INA SERVİS BÜLTENİ

Gergi ve Titreşim Damperinin Değiştirilmesi

Araç Üreticisi: Audi
Seat
Škoda
VW

Parça No.: 531 0531 20 (eski)
533 0028 20 (eski)
530 0546 09 (yeni / set)
530 0546 10 (yeni / KIT)

Şekil 1: Titreşim damperi 533 0028 20 (sol), gergi 531 0531 20 (sağ)

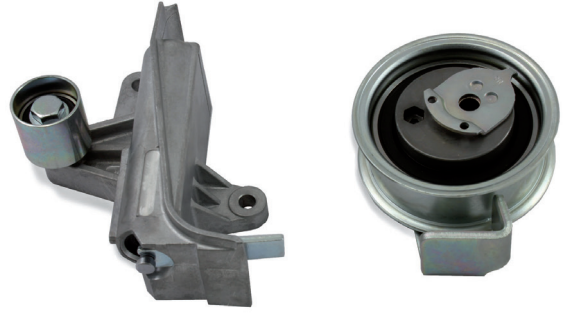
Yukarıda listelenen araçlarda titreşim damperi 533 0028 20 (Şekil 1, sol) ve gergi 531 0531 20 (Şekil 1, sağ) KIT 530 0546 10 (Şekil 2, sol) ve Set 530 0546 09 (Şekil 2, sağ) ile değiştirilmiştir.

Yeni parçalar görünüş açısından farklıdır ancak işlevsellikleri aynıdır. Eski tasarımda titreşim damperi gergiye ek olarak kayış germe işlevinde rol alır.

532 0601 10 tutucu ile yeni saptırma kasmağı sadece saptırma fonksiyonuna sahiptir. Kayış gerilimi ve titreşim damperi sadece gergi 531 0840 10 tarafından gerçekleştirilir.

Karışık parçaların kullanımına izin verilmez çünkü parçalar bir sonraki ile uyumludur ve sadece birlikte kullanıldığı zaman doğru kayış gerilimini sağlarlar.
